**MAIRIE DE POISY**  
**Haute-Savoie**

**EXTRAIT DU REGISTRE DES DELIBERATIONS DU CONSEIL MUNICIPAL**

**25-29 – Avis de la commune de Poisy sur le projet de Plan Local d'Urbanisme Intercommunal Habitat Mobilités Bioclimatique (PLUI HMB) du Grand Annecy arrêté le 19 décembre 2024**

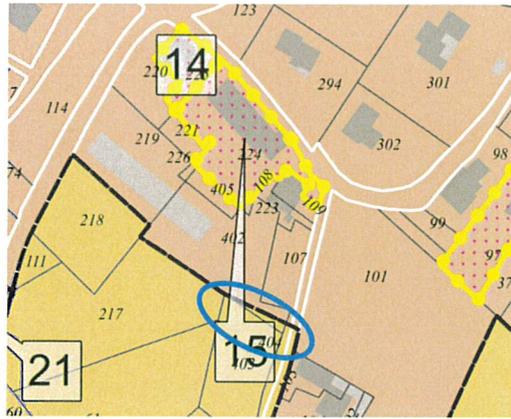
- Un certain nombre de « réglages/calages » au niveau du plan de zonage sera nécessaire, à savoir :
  - Caler la zone Ueq aux limites est et nord de la parcelle cadastrée section AK n°513 (cf. extrait ci-dessous),

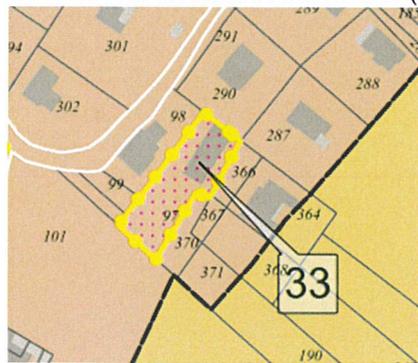
- Revoir la limite de zone Ucs1/A en se calant sur la limite de parcelle à Ronzy (parcelle cadastrée section AS n°402 à mettre totalement en Ucs1) (cf. extrait ci-dessous),

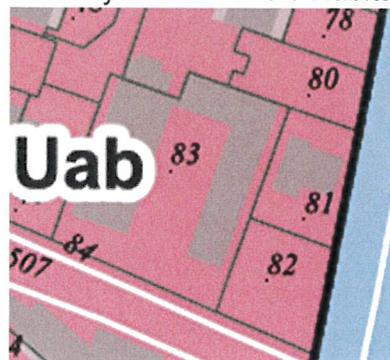
- Rajouter en bâtiment patrimonial les bâtiments situés sur les parcelles cadastrées section AA n°358 et 361 (chemin de Chenelat) (cf. extrait ci-dessous),

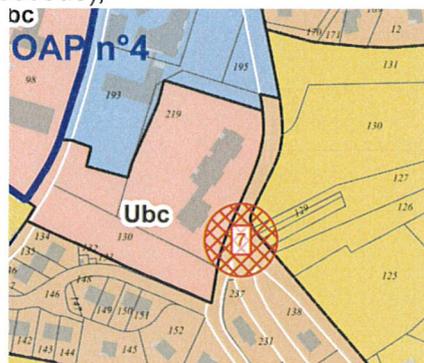
- Rajouter en bâtiment patrimonial les bâtiments sur les parcelles cadastrées section AH n°143, 142, 230 et 232 (chemin de la Caillère) (cf. extrait ci-dessous),

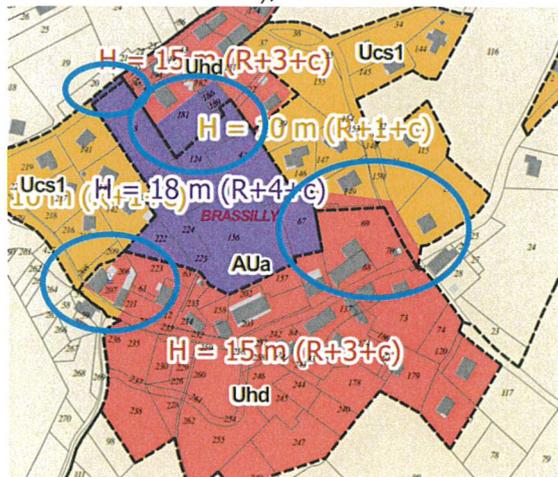
- Reclasser toute la parcelle cadastrée section AN n°219 en zone Ubc (cf. extrait ci-dessous),

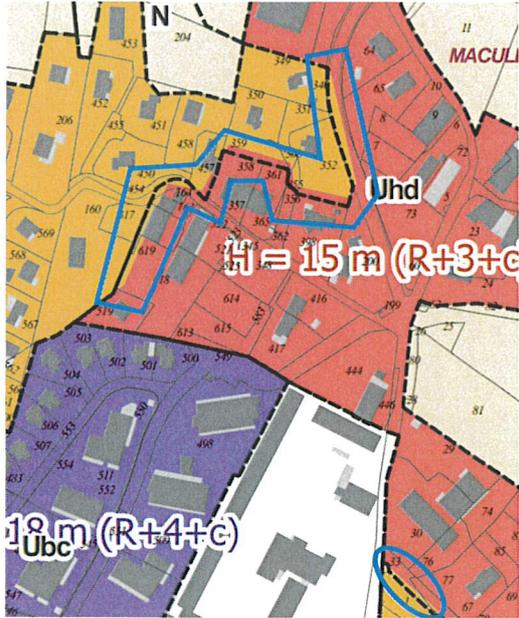
- Caler les règles de hauteurs sur le secteur de Brassilly sur les limites de zonage (cf. extrait ci-dessous),

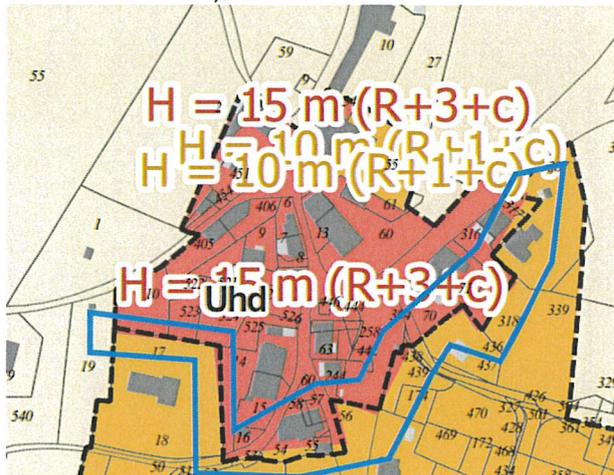
- Caler les règles de hauteurs sur le secteur de Macully sur les limites de zonage (cf. extrait ci-dessous),

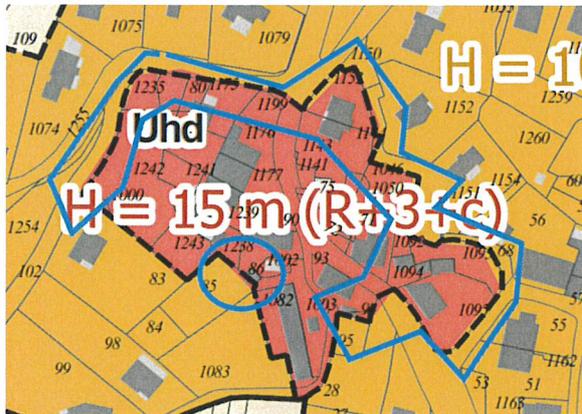
- Caler les règles de hauteurs sur le secteur de Marny sur les limites de zonage (cf. extrait ci-dessous),

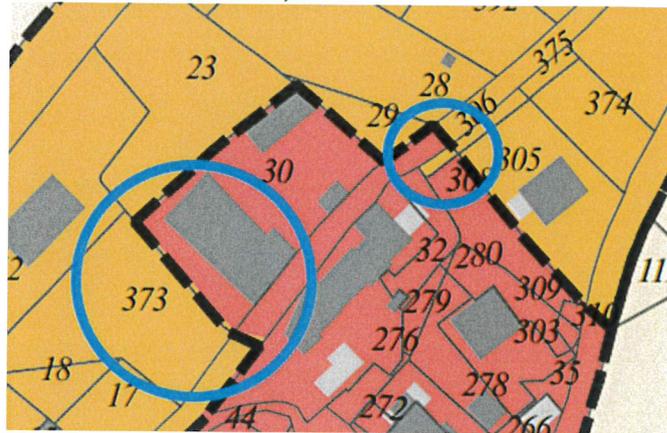
- Caler les règles de hauteurs sur le secteur de Moiry sur les limites de zonage : (cf. extrait ci-dessous),

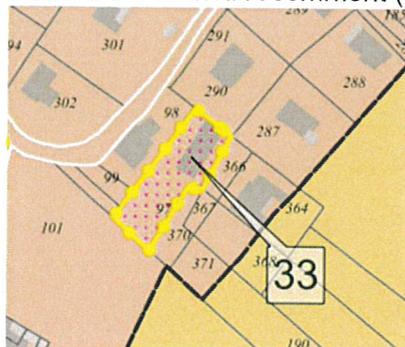
- Caler la zone Ueq aux limites est et nord de la parcelle cadastrée section AK n°513 (cf. extrait ci-dessous),

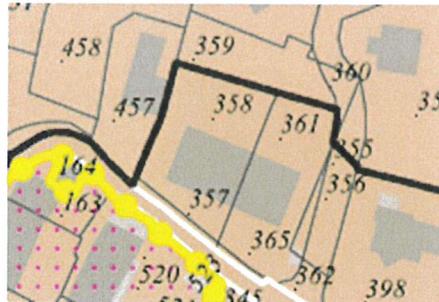
- Revoir la limite de zone Ucs1/A en se calant sur la limite de parcelle à Ronzy (parcelle cadastrée section AS n°402 à mettre totalement en Ucs1) (cf. extrait ci-dessous),

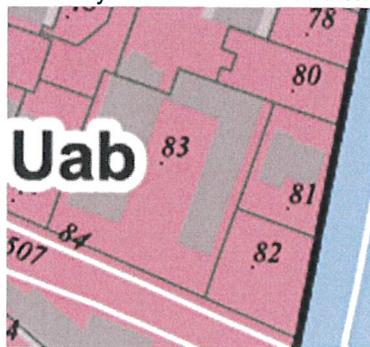
- Retirer le bâtiment patrimonial n°33 (parcelle cadastrée section AS n°97) car le bâtiment a été démoli récemment (cf. extrait ci-dessous),

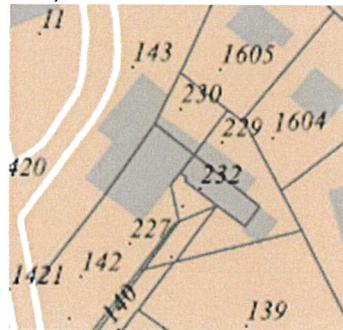
- Rajouter en bâtiment patrimonial le bâti de la parcelle cadastrée section AD n°83 (route d'Annecy/Haute-Savoie Habitat) (cf. extrait ci-dessous),

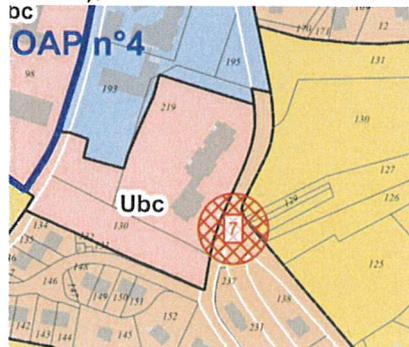
- Rajouter en bâtiment patrimonial les bâtiments sur les parcelles cadastrées section AH n°143, 142, 230 et 232 (chemin de la Caillère) (cf. extrait ci-dessous),

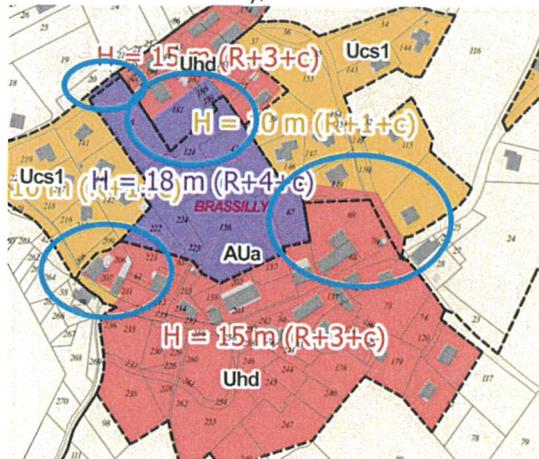
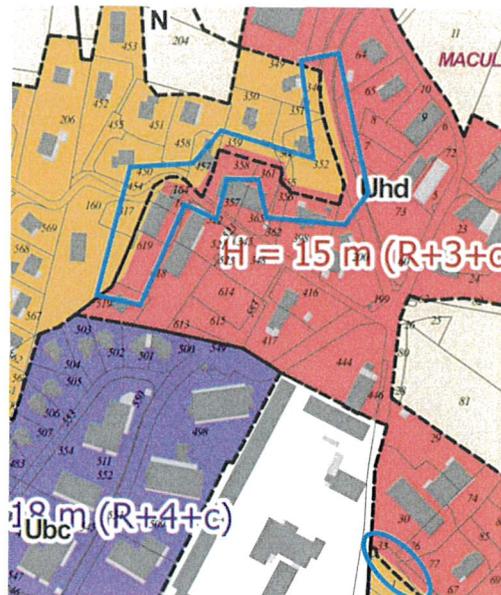
- Caler les règles de hauteurs sur le secteur de Brassilly sur les limites de zonage (cf. extrait ci-dessous),

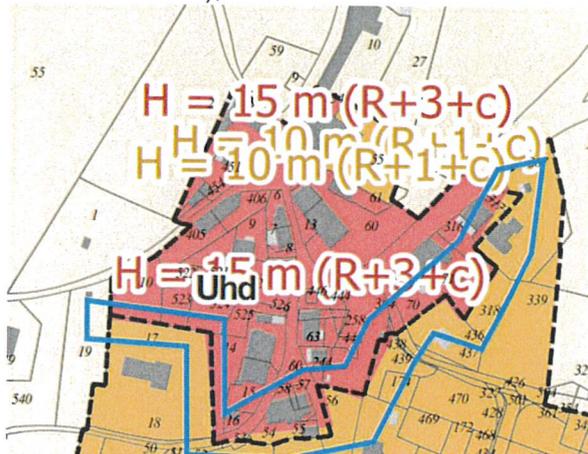
- Caler les règles de hauteurs sur le secteur de Macully sur les limites de zonage (cf. extrait ci-dessous),

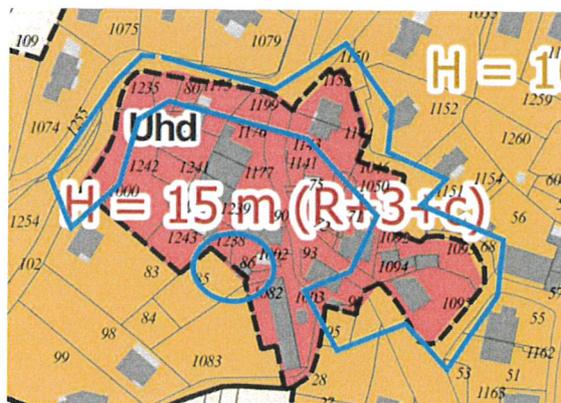
- Caler les règles de hauteurs sur le secteur de Marny sur les limites de zonage (cf. extrait ci-dessous),

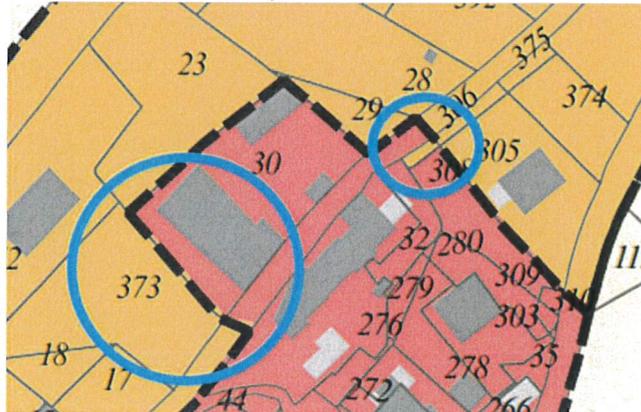
- Caler les règles de hauteurs sur le secteur de Moiry sur les limites de zonage : (cf. extrait ci-dessous),
